改善箇所説明図

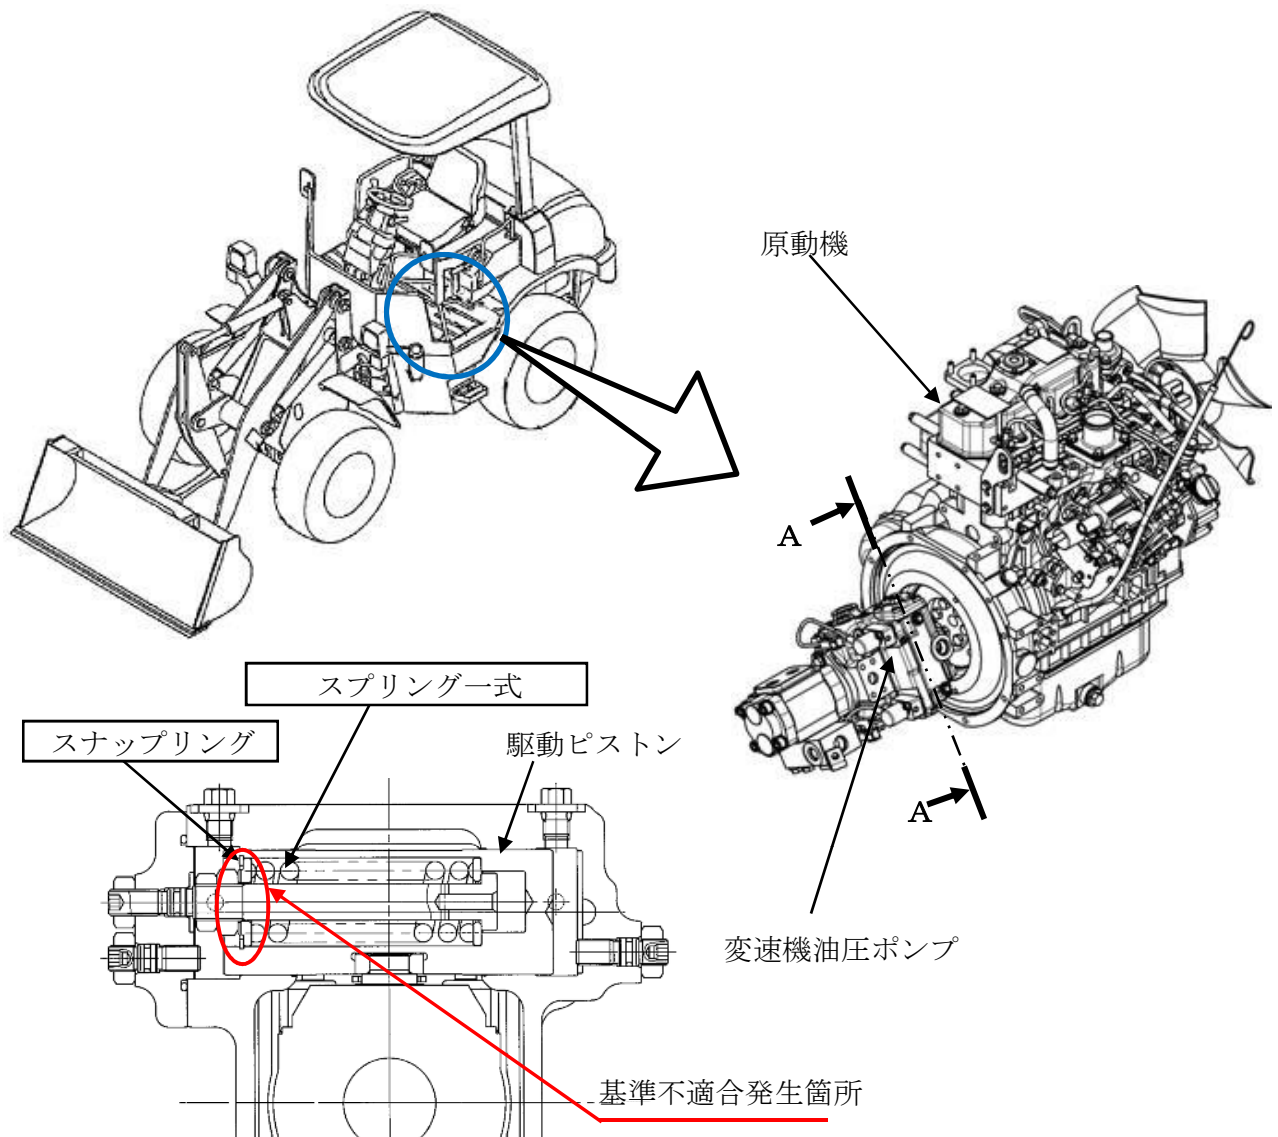
変速機の油圧ポンプにおいて、車両の前後進を切り替える駆動ピストンのスナップリング取り付け溝部に加工不良があるため、当該スナップリングが折損するものがある。そのため、操作レバーを後退から中立に操作しても駆動ピストンが切り替わらず、車両が後進するおそれがある。

全車両、スナップリング及びスプリングー式を対策品に交換する。

変速機用油圧ポンプに白ペイントを塗布する。
